改善箇所説明図

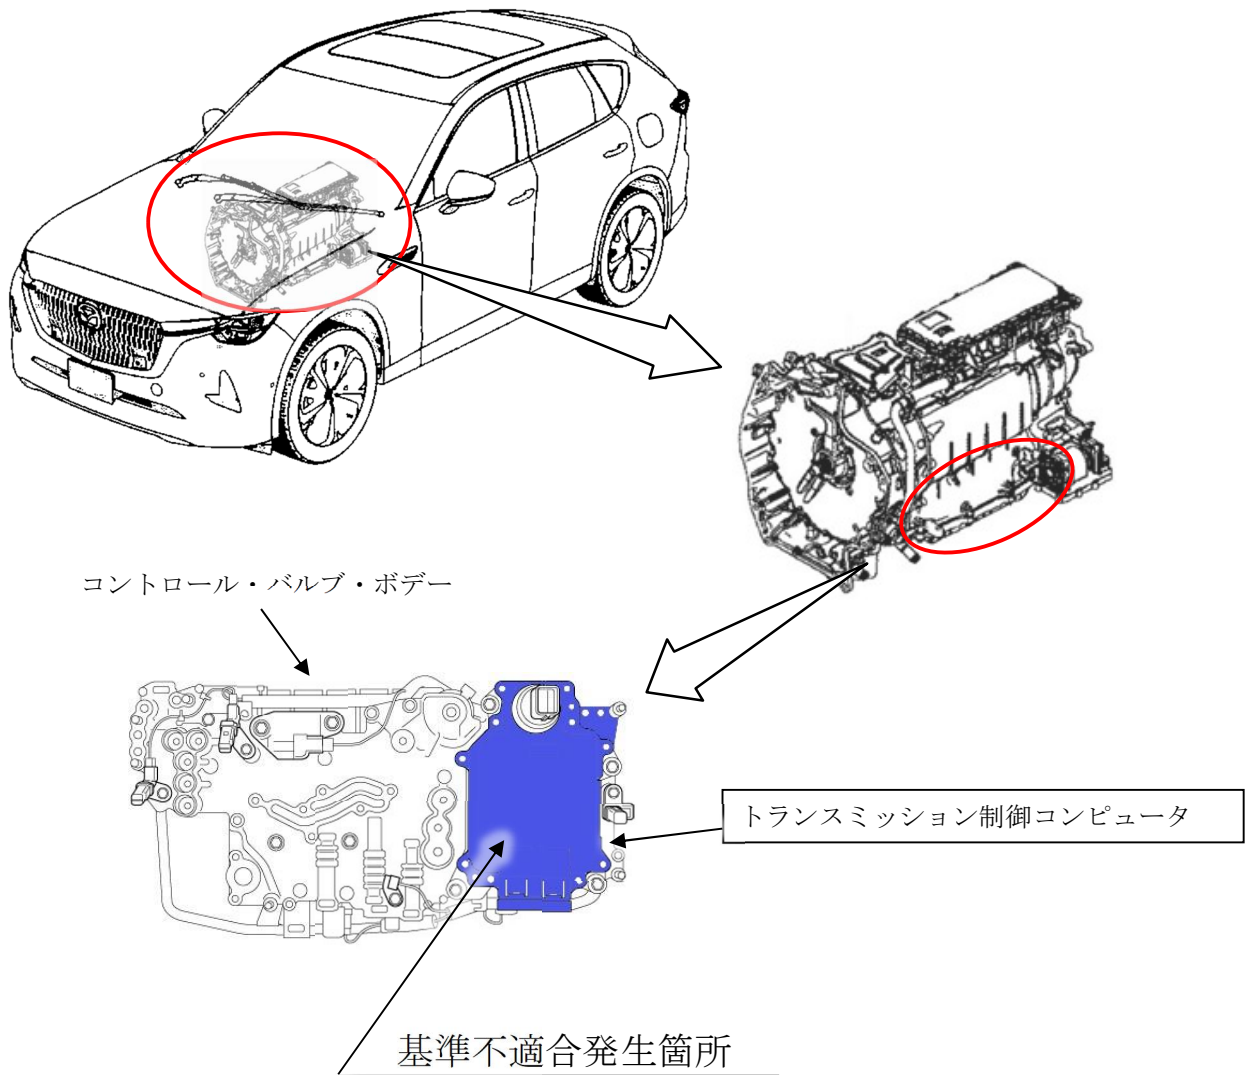
トランスミッション制御コンピュータにおいて、減速中のクラッチ制御が不適切なため、強めにブレーキを踏んで停止した際、エンジンとモータを繋ぐクラッチが解放したままになることがある。そのため、エンジンからの動力を伝達できず、アクセルを踏んでも発進できなくなるおそれがある。

改善の内容
全車両、トランスミッション制御コンピュータの制御プログラムを対策プログラムに修正し、トランスミッションの初期学習を実施する。
